# Klub Przyrodników

## Regionalna Dyrekcja Lasów Państwowych w Krośnie

W związku z projektem planu urządzenia lasu nadleśnictwa Lutowiska wraz z prognozą oddziaływania na środowisko, przedstawiam następujące wnioski:

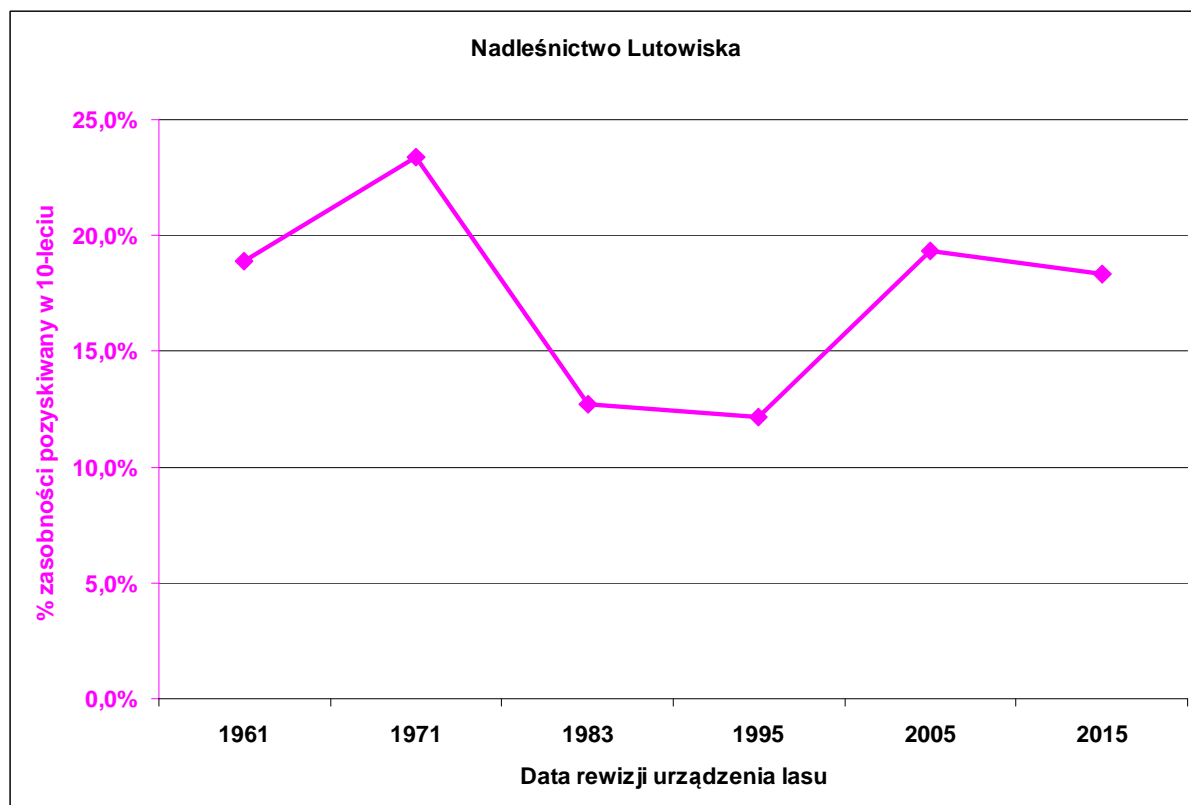
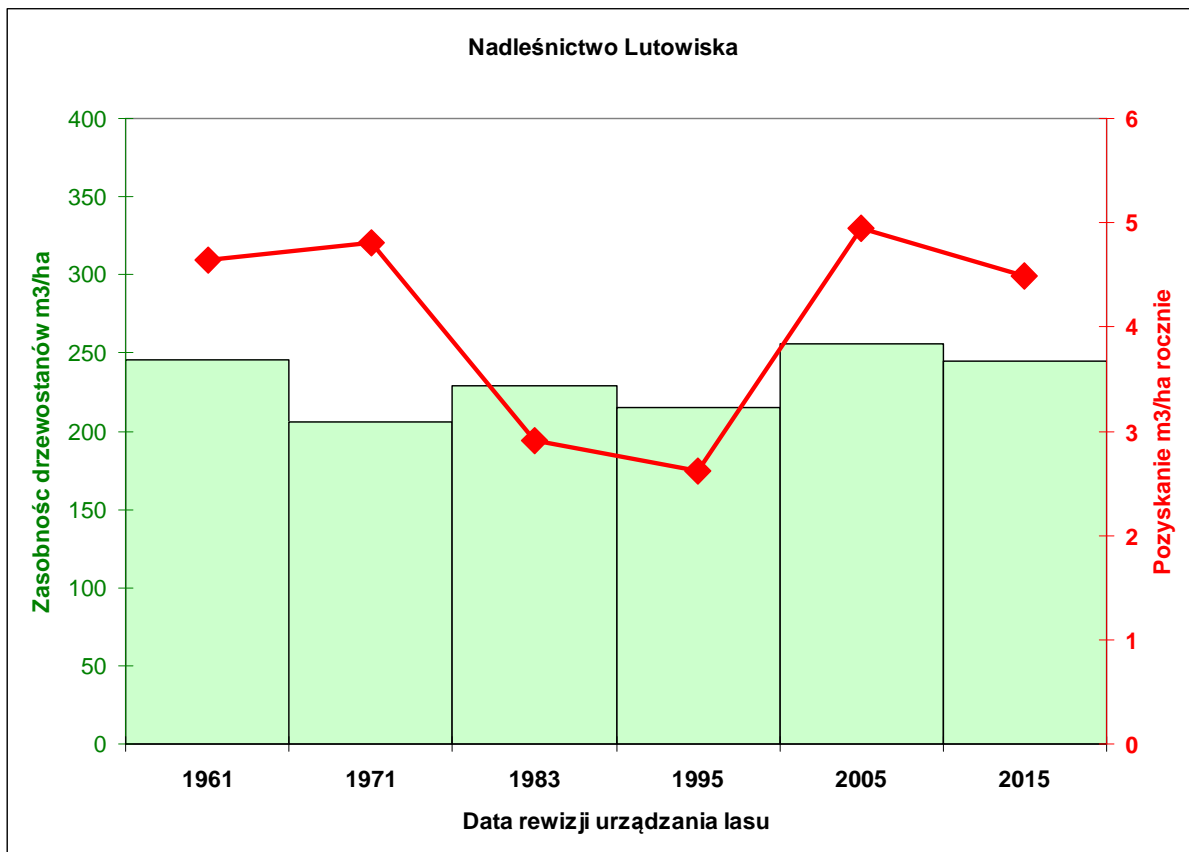
5. Równocześnie zwracam uwagę, że projekt planu urządzenia lasu przewiduje stosunkowo intensywne użytkowanie lasu. Poziom pozyskania, mimo że nieco niższy niż w okresie ubiegłym, przekroczy przewidywany przyrost drzewostanów i będzie na poziomie 120% przyrostu:
